Errata OVI40 UI V1.8 Batch 1 Bausatz

☒ Möglicher Kurzschluß (photo DF9EH)

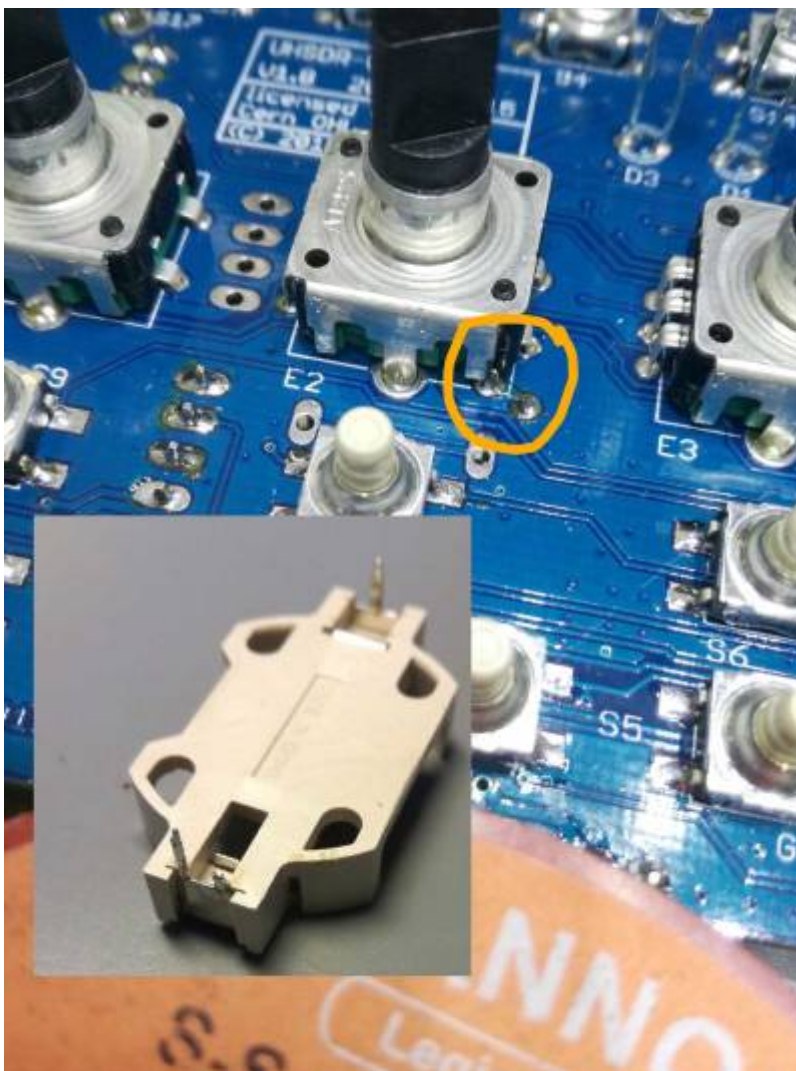
- Mini-USB socket J11 ist "Type A" aber "Type B" ist richtig, es liegt also das falsche Bauteil bei. Korrektes Teil beschaffen, z.B. Buerklin 72F2280
- CR2032 holder, bei dem Batteriehalter muß unbedingt vor dem einlöten einer der +Anschlüsse gekürzt/abgeschnitten werden
